Det ble varslet oppstart av planarbeid den 26.04.2023, med innspillsfrist 23.06.2023. Det er kommet høringsuttalelser fra 9 instanser.

Nedenfor er uttalelsene gjengitt i forkortet utgave. Forslagsstillers kommentarer er *merket med rød skrift i kursiv*.

Halden kommune har sendt oss forslag til detaljregulering for Sykehusgata 2 og 4, plan-ID 3001_G-737. Høringsfristen er 23.06.2023. Planarbeidet ble varslet igangsatt 27.10.2021. Vi ga innspill til planarbeidet i brev datert 30.11.2021.

Figur 25. Snitt som viser bebyggelsens plassering i elverommet.

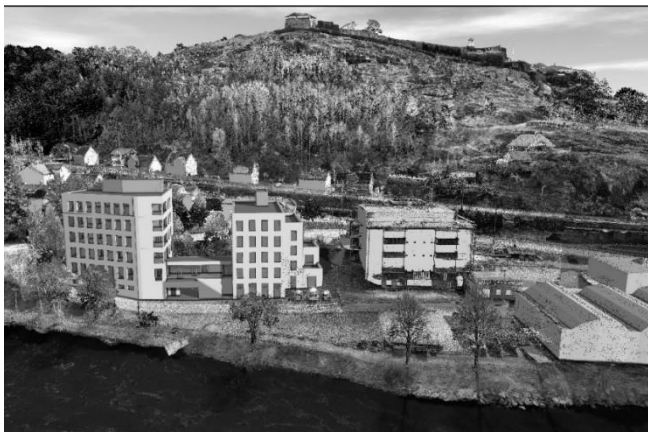
I skissene som ble vist til varselet var byggehøydene ikke angitt med kotehøyde, men det kan ut fra illustrasjonene se ut som byggehøyden er noe økt til offentlig ettersyn. Maks byggehøyde (ved gesims) mot øst 26,5 moh., og mot vest, 22,5 moh., gir mulighet til henholdsvis 7 og 6 boligetasjer fra terrenget ut mot elva, gitt en etasjehøyde på 3 meter. I tillegg er det østlige bygningsvolumet omgjort til det høyeste, fra å være mer nedtonet ved varsel om oppstart. Ved næringsetasjer vil det kunne vises et færre etasjetall, men byggehøyden vil være den samme.

Vi spilte inn til varsel at byggehøydene burde holdes nede, både av hensyn til landskapet ved festningshøyden og for småhusbebyggelsen bak. Vi anser ikke at dette innspillet er hensyntatt i tilstrekkelig grad. 3.3.2023 var det et møte mellom fylkeskommunen og kommunen vedrørende planer om utvikling av området Grønland. Konkrete utforming og byggehøyder knyttet til denne planen ble da ikke diskutert særskilt.

De foreslåtte volumene virker kompakte og vurderes å ikke være godt nok tilpasset det viktige kulturmiljøet og landskapet knyttet til Fredriksten festning. I forslag til bestemmelser 3.2 er det krav om tilpasning til eksisterende bebyggelse. Vi mener at dette ikke er fulgt opp godt nok i reguleringskart, planbeskrivelse og illustrasjoner. Bygningsvolumene bør reduseres i høyde. Vi vurderer at et referansepunkt kan være Batterifabrikken; ny bebyggelse bør ikke være høyere enn denne. Byggene bør deles opp til mindre volum og varieres i større grad og det bør sikres flere åpninger og siktmuligheter fra og til småhusbebyggelsen i Iddeveien og Sykehusgata. Det bør vurderes nøye hva slags fargebruk og materialer som anvendes, da dette kan dempe og ha betydning for synligheten i landskapet.

På bakgrunn av den nasjonale verneinteressen knyttet til Fredriksten festning, foreslås det innsigelse til foreslåtte byggehøyder og volumoppbygging i planen. Byggehøydene bør reduseres og bygningsvolumene varieres i større grad og det bør sikres flere åpninger og siktmuligheter fra og til småhusbebyggelsen bak.

Det er utarbeidet utvidete snitt som på en bedre måte viser sammenhengene med Fredriksten festning, og nye illustrasjoner som på en fotorealistisk måte viser hvordan et nybygg vil synes fra ulike standpunkt i nærområdet. Disse er innarbeidet i planbeskrivelsen.

I revidert plankart er bestemmelsesgrensene justert og detaljert, slik at bygningsvolumene vil måtte nedtrappes mot vest og samtidig trekkes inn fra Møllergata. Tillatt høyde på «mellombygget» er også redusert. På denne måten sikres siktlinjer, nedtrappinger og en mindre utflytende volumoppbygging.

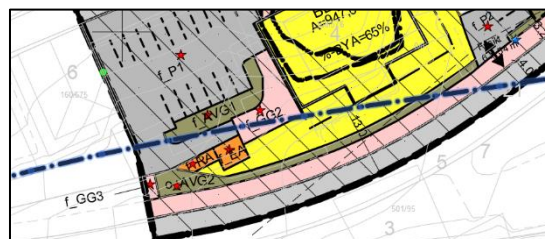
Deler av planområdet ligger innenfor 30 m fra jernbanen. Tiltakshaver må søke tillatelse fra Bane NOR for tiltak nærmere jernbanen enn 30 m, i samsvar med gjeldende ordlyd i jernbaneloven § 10.

Forslagsstillers kommentar: *Tas til orientering. Alle nye tiltak ligger mer enn 30 m fra jernbanen, vist med markering i kartet til høyre. Planen viser arealer som ligger nærmere enn 30 m, men disse ligger i all hovedsak utenfor byggegrensen.*
